干渉の恐れによる加工処理について

CODE	商品名
10193801	GReddy クロスエキゾースト G-STYLE JB74W 50#-50#X2-90#X2

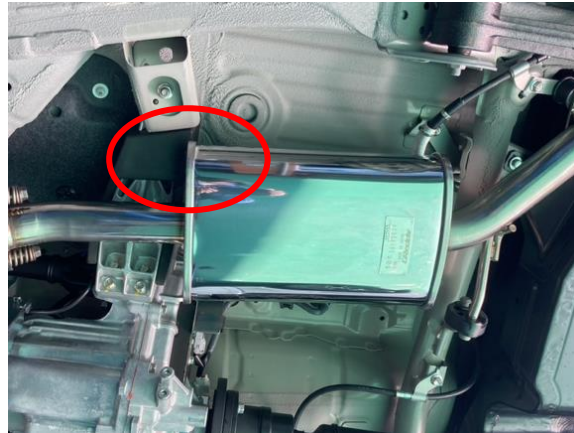
車体によってはトランスファーマウント部の防音・防振用のクッション材にマフラー（中間サイレンサー部）が干渉する恐れがある為、逃げ加工が必要となります。（図の赤丸部分）

下図のマーカーライン(ピンク)でクッション材をカッター等でカット加工を施します。

ただし、完全に切断してしまうとクッション材が脱落しますのでご注意ください。（図の赤丸部分）
